銅山川地区民有林直轄地すべり防止事業概成検討委員会

第2回 概成検討委員会

《 検討会資料 》

令和8年2月27日（金）

図 2.1 水収支の概略

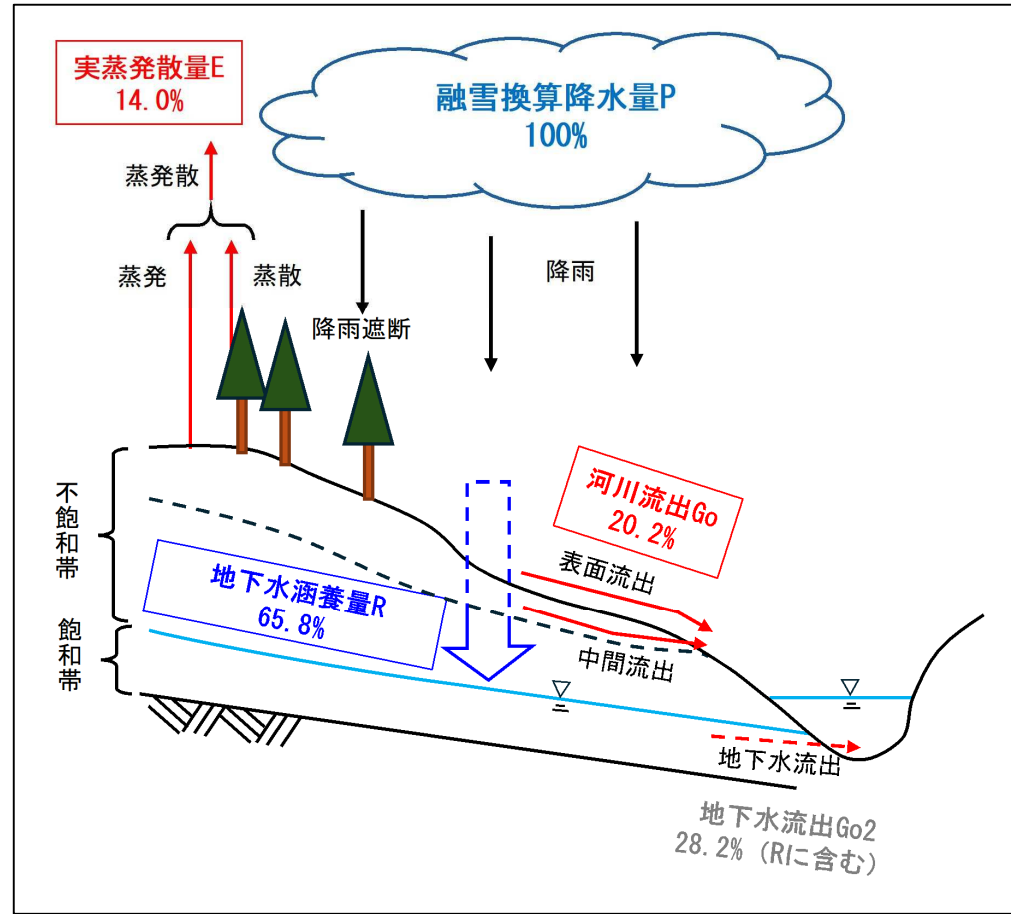
a) 融雪換算降水量/涵養量/排水量能力の関係		
	<大河原委員>		
	① これだけ大規模な地すべりになると「水」がポイントであり、降った量に対してどれだけ排水施設はどれだけの能力を有しているのか(100年確率の涵養量に対する排水能力はどれだけか)		
	② 流出係数が不明(降った雨がどれだけ流出して、どれだけ浸透しているのか)。		
	<宮城座長>		
	○ 地下水に関する融雪、降水はきわめて重要であり、具体を示すとわかりやすい。		
	<事務局>		
	① 融雪量モデル解析(タンクモデル)による融雪換算降水量をインプット値として、蒸発や地表流出や地中流出した結果、地下水変動に関与する水量(涵養量)を3段タンクモデルにより、Upper、Middle/Lowerで検討している。検討結果の詳細(数値の具体)は次回示したい。		
	② ①と同様。

2013 (平成 25) 年 11 月 18、19 日比流量 (Upper=8、Middle・Lower=4) は、タンクモデル解析の「地下水流量 (Go2) + 河川流量 (Go) 合計値」とほぼ一致 (タンクモデルの妥当性)

活動時 (1996 (平成 8) 年 5 月) の涵養量が高まるのは 15 日累積涵養量 → 「基本涵養条件」

図 2.5 No. 1 断面 (Lower 横断面) の地質区分-すべり面-排水トンネル

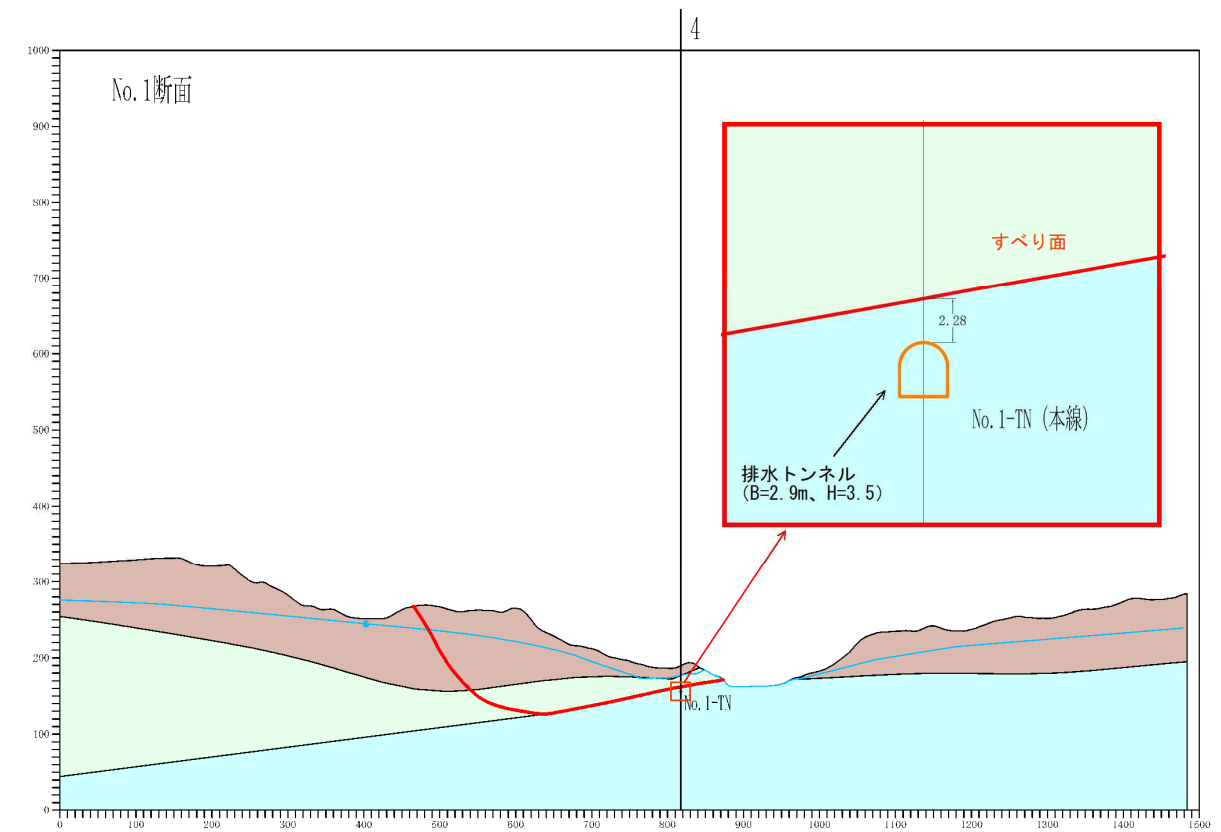
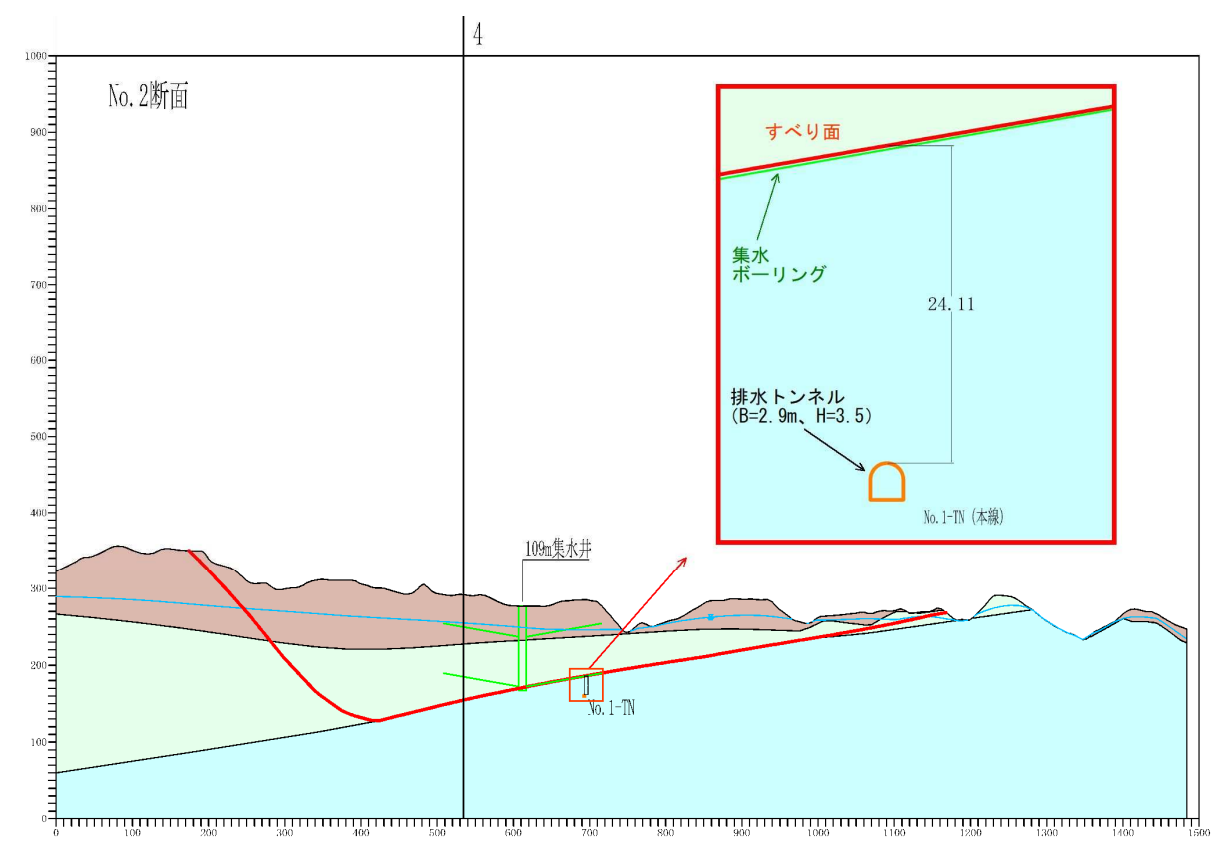
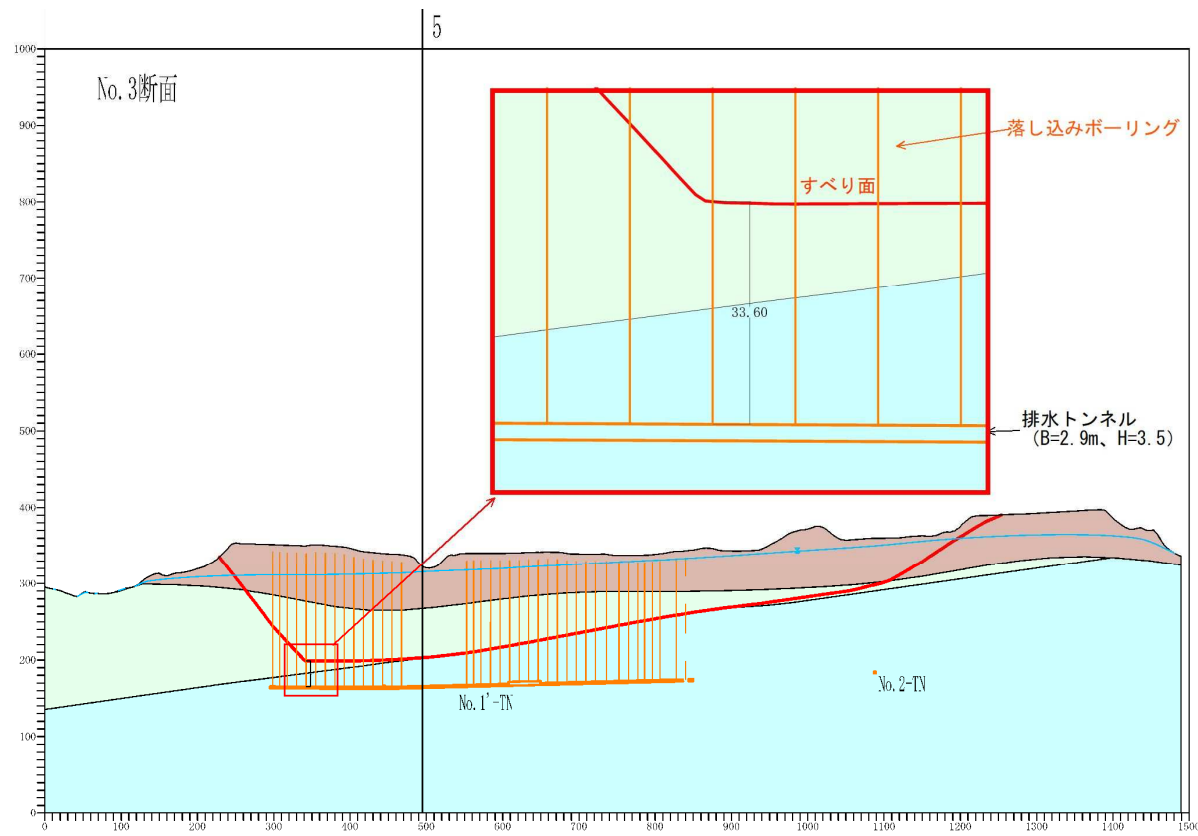
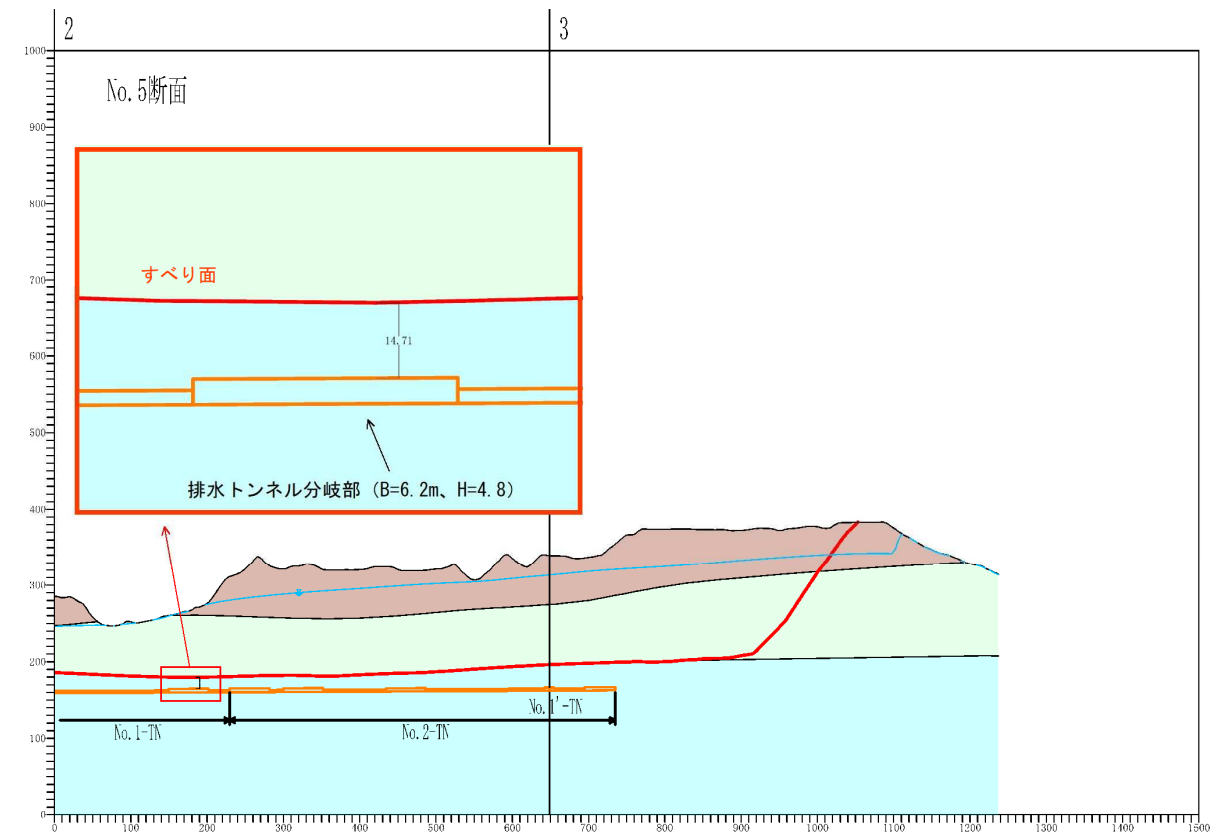
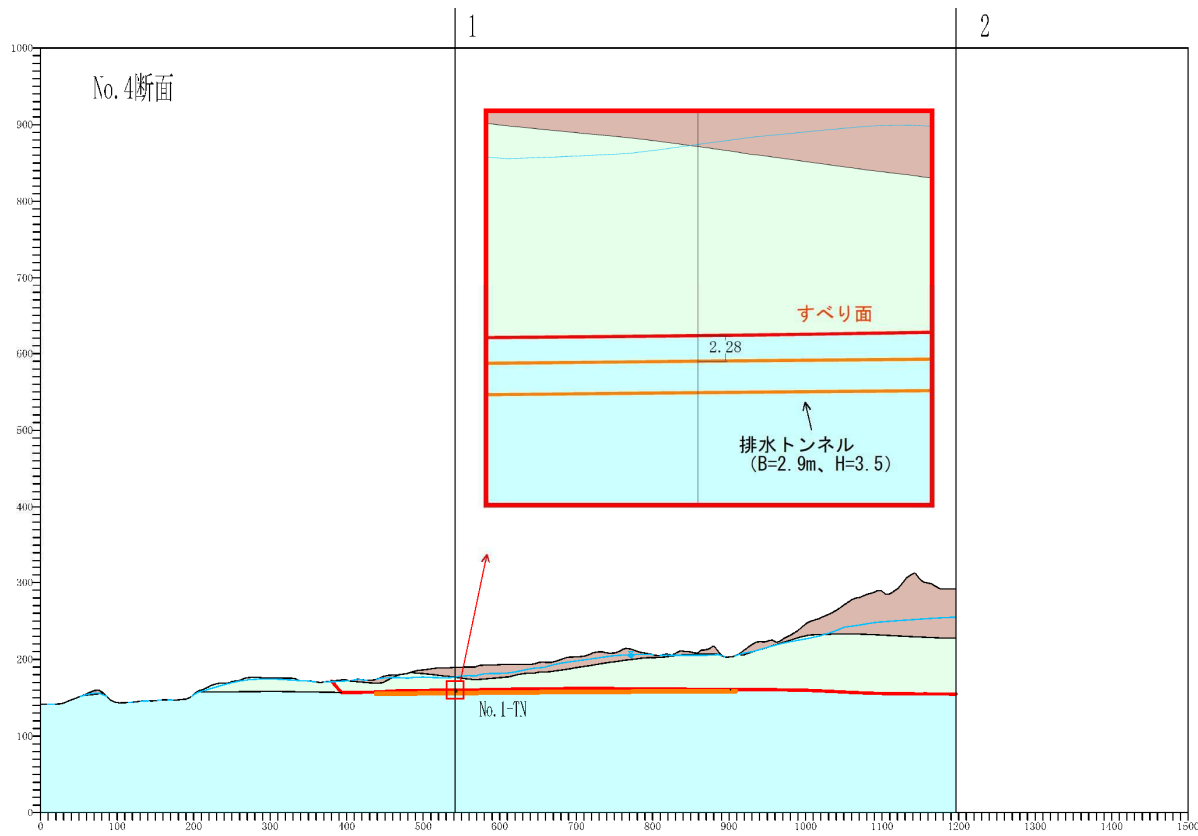
令和7年度 銅山川地区民有林直轄地すべり防止事業 概成検討委員会 第1回 概成検討委員会 議事録	
議 事 要 旨	c) 排水トンネルの配置とルート修正
	<本山委員>
	① 排水トンネルルート(当初計画)を修正した際の計画と実施にどのような乖離があったのか。
	② 支線でのすべり面の露出は、別の意味合いか。
	③ 排水トンネルの平面配置は示されているが、すべり面との関係が縦断図等に示されていない。どのような関係にあるのか。
<大河原委員>	
○ 対策工自体が次世代に残したい地すべり対策遺産としての位置づけがあっても良く、一般の方々の理解を助けるために模型を作ってはどうか。 排水トンネルとすべり面、対策工との関係などを感覚的に捉えられると良い。 鉱山で坑道の模型を作り、陥没などの現象や安全性確認のために活用されている事例もある。	
<宮城委員>	
○ 排水トンネルとすべり面の関係は微妙な関係にあることから、計画の限界性なども含めて、表現に工夫を加えてほしい。 排水トンネル(本線+支線)と落とし込みボーリングを含めた立体排水工は複雑であるが、わかりやすく表現できると理解が一段と深まる。	
○ 断面を組み込んだジオラマはとても有用。現在は3Dプリンタも進歩しており、活用を考えてもよいのではないか。	
<事務局>	
① 全体ブロックの排水トンネル工の必要性は疑うところがないものの、トンネル坑口の選定には難しさがあり、現行の坑口のほかにD側線すべり直下の崖面、ブロック外の立坑などの可能性が検討されているが、それぞれ得失があり現行の位置に決定した。 特に、排水トンネルが銅山川(河川)と並走する部分では、すべり面と排水トンネルや銅山川との離隔を十分に取ることが難しく、問題の位置付近では、結果的にすべり面の走向と排水トンネルラインが幾分斜行していたことから、トンネル切羽面にすべり面が出現した。これを回避するためにルートの変更を要した。	
② 排水トンネル枝線でのすべり面の露出は、本線から東側に張り出す支線(No.5トンネル)で発生している。排水トンネルは全体ブロック内に可能な限り集水範囲を広げる配置として計画しているが、No.5排水トンネル終点部付近では、東傾斜約10°で分布しているすべり面に対して排水トンネルは傾斜方向に向かうように上り勾配で配する必要があることから、当初からいずれかの位置ですべり面と交差することが想定されており、交差する手前で排水トンネルの終点とする計画であったが、その位置が少し早まったということである。 すべり面形の全体に影響を与えるものではないが、これまでのすべりの三次元形の部分的な修正を行った。

③ すべり面と排水トンネルの関係は重要な事項で、未提示は不手際であった。二次元断面のみならず、三次元的な表示など工夫して提示したい。

図 3.1 MI-S07-1 ブロックの位置、および平面図

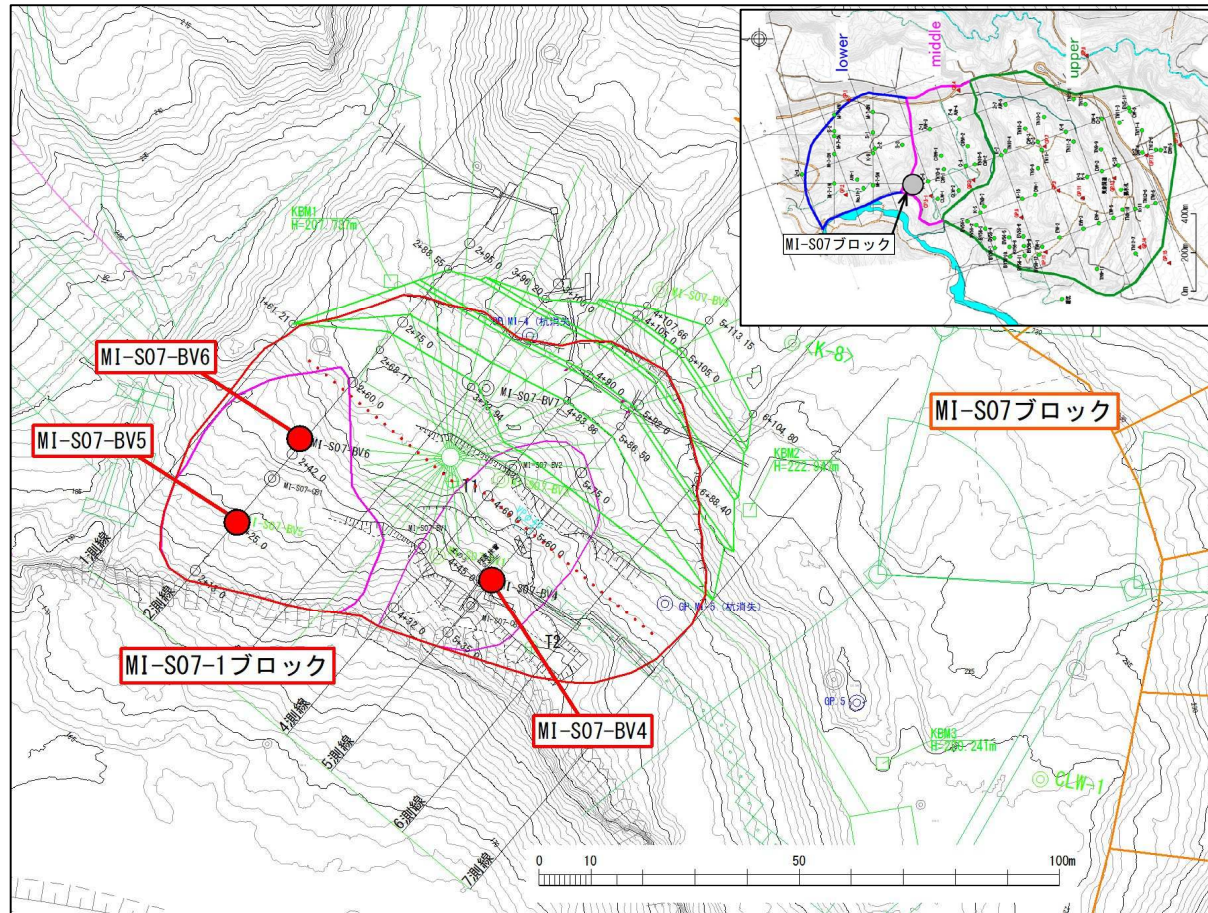
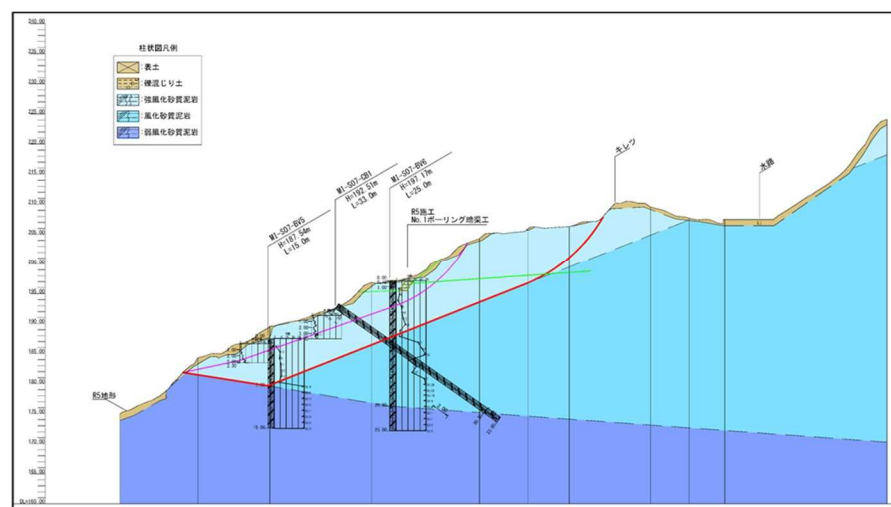
全体ブロック末端部エリアでは、魚のうろこ状でずれる現象が発生している。これは一定の深度まで力学特性が劣化して、表層が変位している可能性がある。そこで劣化している深度を確認して土留工を変形させている斜面変形機構の解析を行った上で、表層だけの対策か地すべり対策が必要なのかを検討すべきである。

MI-S07-1 ブロックは、両脇を泥水沢と田尻沢に挟まれ、全体ブロックの中では Middle エリアと Lower エリアの境界で圧縮される領域であることから、ほかのエリアとは異なる極めて脆弱な材料特性をもつと考えられ、全体ブロックとは異なるメカニズムで発生した独立したブロックであることを明確にする必要がある。MI-S07-1 ブロックの脆弱性を土質試験等により定量的に評価できないか。

- ⑤ つまり、土質試験結果は、これまでの調査結果、現在進行中の対策工の妥当性を裏付けたものと判断される。
